UCHWAŁA Nr X/76/2011
Rady Miasta Szczecinek
z dnia 16 maja 2011r.

w sprawie zmiany uchwały Nr XXXI/228/2001 Rady Miasta Szczecinek z dnia 20 lutego 2001r.
w sprawie wyrażenia zgody na wzniesienie pomnika Marszałka Józefa Piłsudskiego
w Szczecinku.

Projekt przebudowy pomnika z Jozelem Piłsudskim. Wymiana posągu, dostosowanie cokotu do nowych potrzeb.

RYS. 2

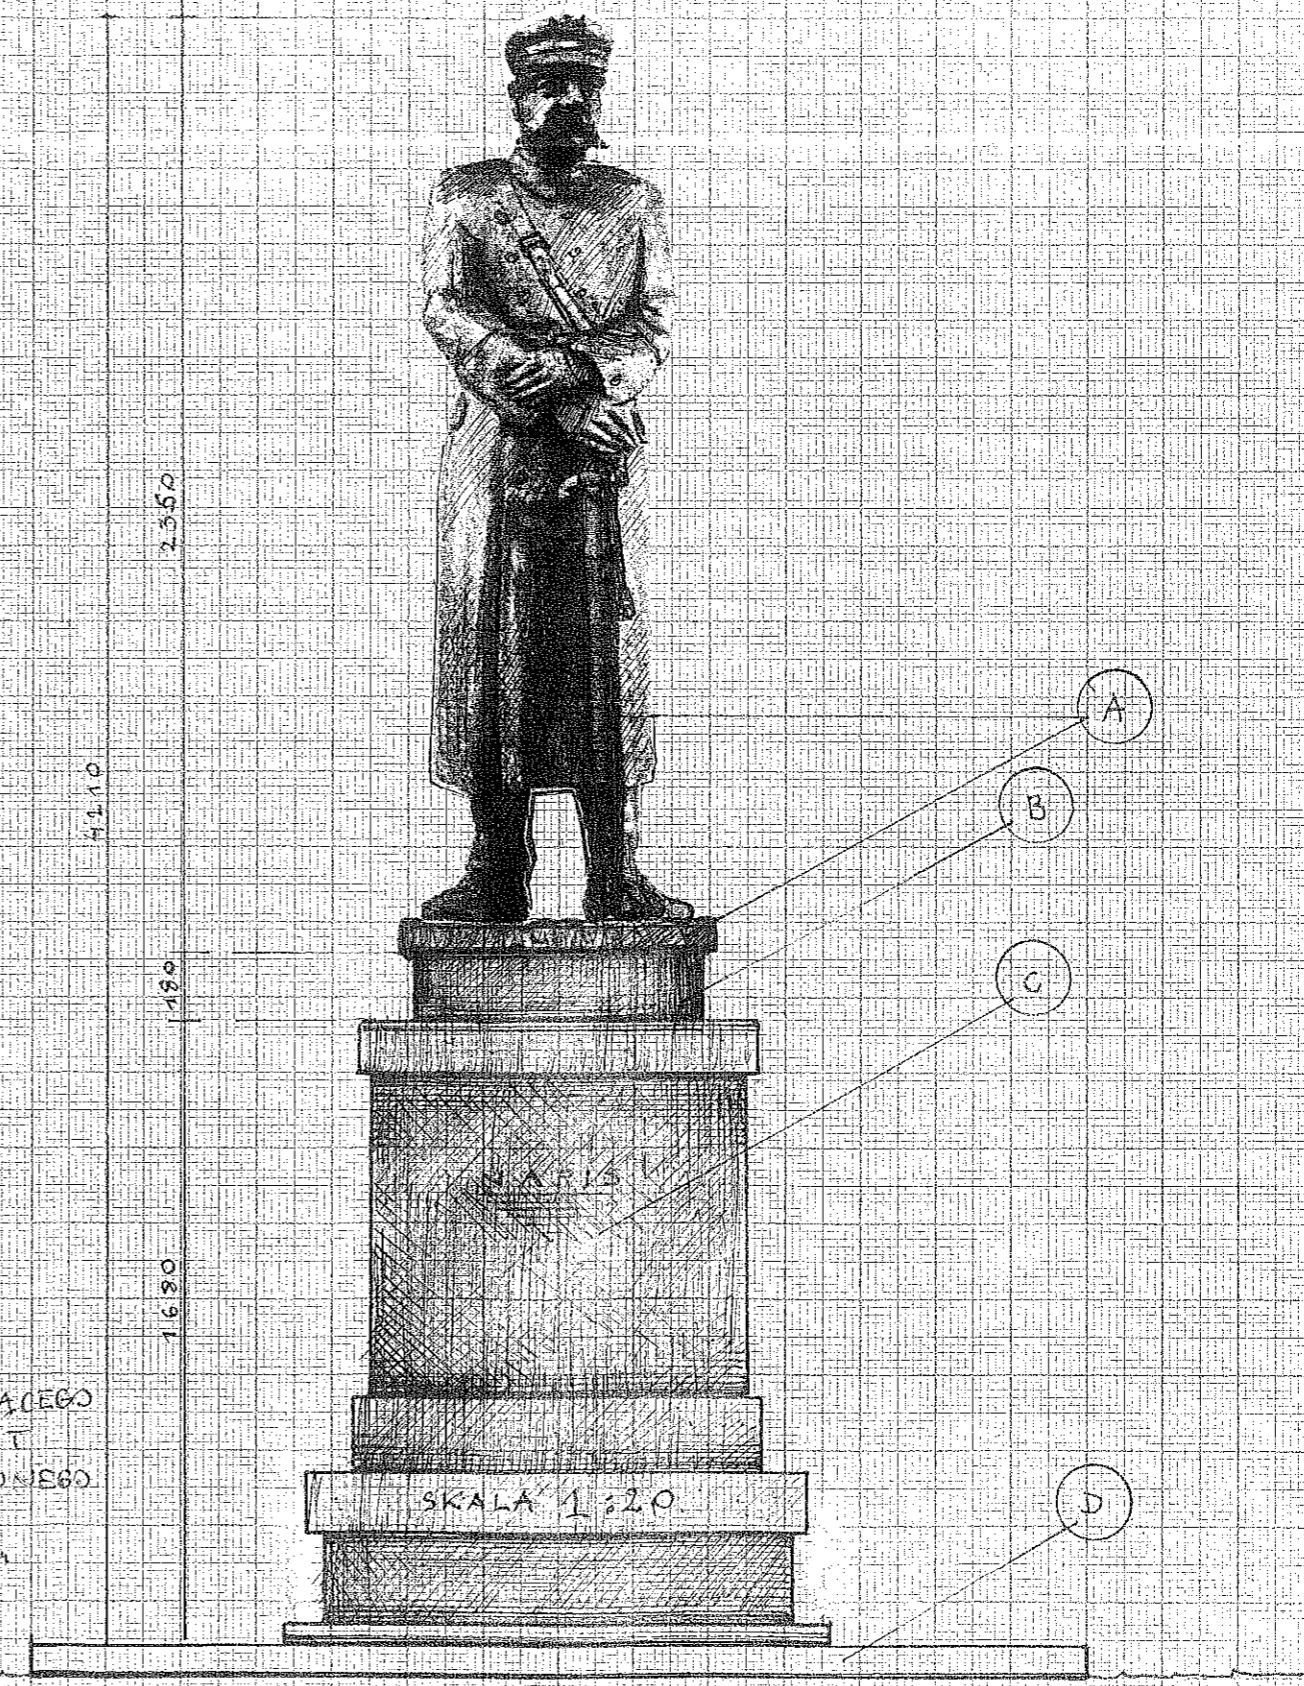
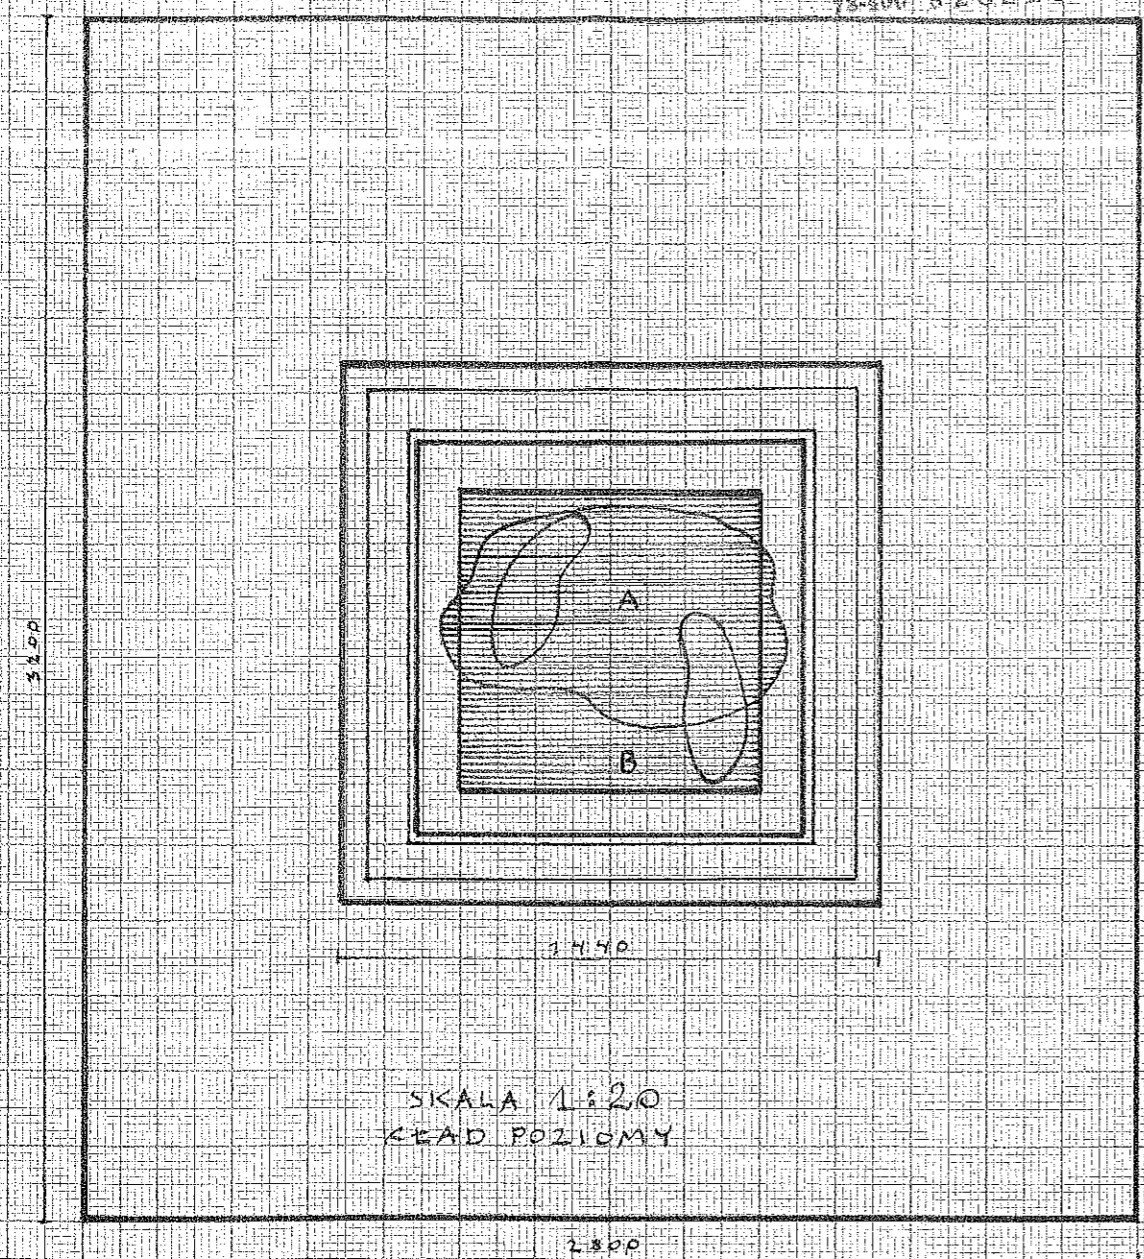
- (A) POSĄG J. PIŁSUDSKIEGO ODLANY W BRĄDZIE Z PRZETOPIONEGO WCZĘSNIEJSZEGO POSĄGU.
- (B) DOŁOŻENIE DO ISTNIEJĄCEGO COKOŁU BŁOCZKU PODWYŻSZAJĄCEGO PODSTAWĘ POSĄGU DLA POPRAWIENIA PROPORCJI. GRANIT TEN SAM CO W COKOLE WYMIARY BŁOCZKU ZŁOŻONEGO Z CZĘŚCI 180 X 750 X 750 GRANIT.
- (C) CZĘŚĆ COKOŁU Z NAPISEM BEZ ZMIAN DESEN, STRZEBLÓW.
- (D) GRANITOWY PODEST COKOŁU BEZ ZMIANY OKALAJĄCY METALOWY ŁAŃCUCH WRAZ ZE SZPORKAMI DO USUNIĘCIA, OTOCZENIE BEZ ZMIAN.
